ECE/TRANS/WP.29/2009/93
31 juillet 2009

Proposition de rectificatif 1 au supplément 10 au Règlement No 98
(Projecteurs de véhicule automobile équipés de sources lumineuses à décharge)

Communication du Groupe de travail de l'éclairage et de la signalisation lumineuse */

Annexe 4 - Appendice, modifier comme suit:

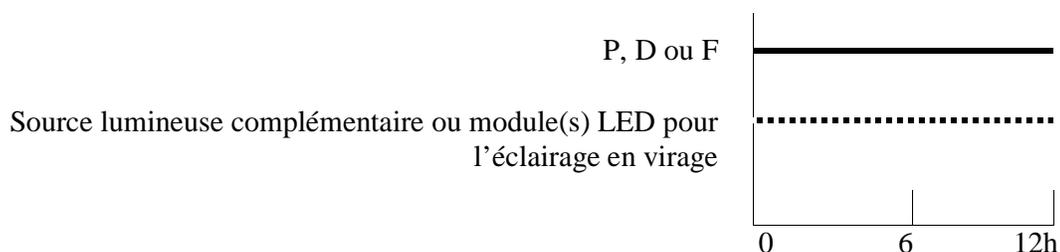
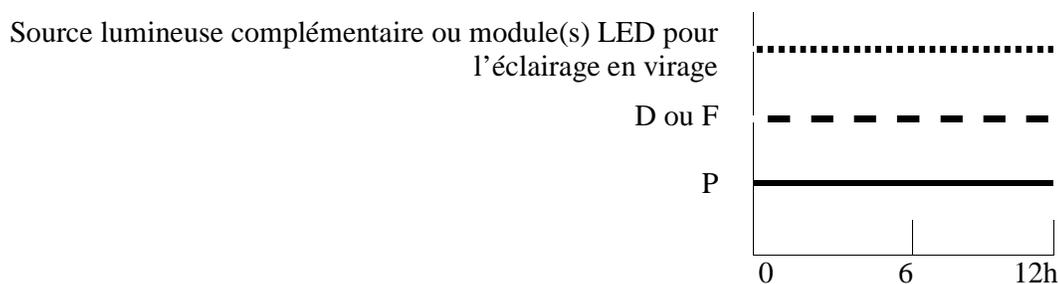
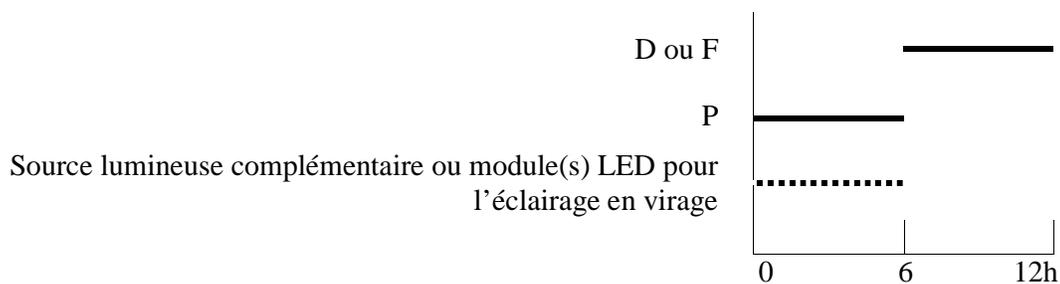
- Abréviations: P: Feu de croisement
 D: Feu de route ($D_1 + D_2 =$ deux feux de route)
 F: Feu de brouillard avant
- — — — Cycle feux éteints pendant quinze minutes et allumés pendant cinq minutes
 Cycle feux éteints pendant neuf minutes et allumés pendant une minute
 — • — • • Cycle feux allumés pendant quinze minutes et éteints pendant cinq minutes
